Nota zienswijzen en ambtshalve wijzigingen

BESTEMMINGSPLAN “Zaagmolenpad Oost, Varsseveld”

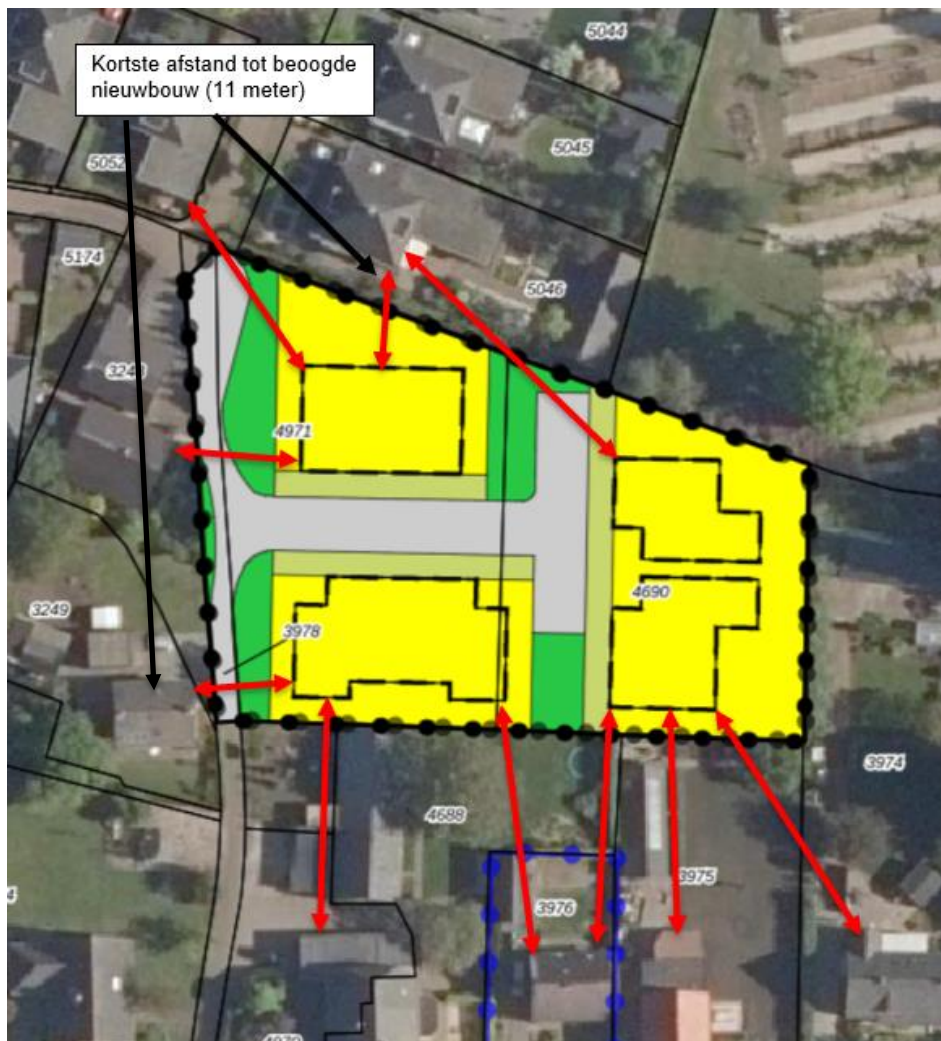
de bouw van de zeven woningen zorgt voor verdichting van het gebied wat ruimtelijk gezien niet wenselijk is. Hierdoor vervalt het vrije uitzicht en de rust en neemt geluidsoverlast toe. Men vraagt zich af hoe de woon- en leefbelangen van de bewoners in de besluitvorming is meegenomen.

De belangen van de omgeving zijn onderzocht en getoetst aan de diverse milieuaspecten welke worden genoemd in hoofdstuk 4 van de toelichting. Hieruit volgt dat de bouw en het gebruik van de twee vrijstaande woningen, de twee twee-onder-een-kap woningen en de drie rijwoningen niet van een onaanvaardbare nadelige invloed op de rust van de belendende percelen zal zijn.

Het erf is ruim qua opzet als dit wordt vergeleken met de woningen welke zijn gelegen aan de Houtdreef, het inbreidingswijkje ten noorden van de planlocatie. Tevens liggen de woningen op ruime afstand van belendende percelen. De kleinste afstand van de bestaande woningen tot aan de beoogde nieuwbouw bedraagt 11 meter. Het gaat hierbij om de Houtdreef 22 en het Zaagmolenpad 12 welke beiden op minimaal 11 meter afstand van de beoogde nieuwbouw zijn gelegen. De overige bestaande woningen liggen allen op grotere afstand van de beoogde woningen.

De bouwhoogte van de beoogde woningen bedraagt maximaal 9 meter waarvan de goothoogte maximaal 4 meter mag bedragen. Om de vergelijking te maken geldt voor de omliggende bestaande woningen een maximale bouwhoogte van 10 meter en een nokhoogte van 7 meter. Qua omvang zijn de beoogde woningen een stuk kleiner dan omliggende bestaande woningen.

Daarnaast zijn de beoogde woningen allemaal georiënteerd op de nieuw aan te leggen openbare ruimte waaraan de woningen worden ontsloten. Het plan voegt zich hiermee goed in de bestaande bebouwde omgeving.
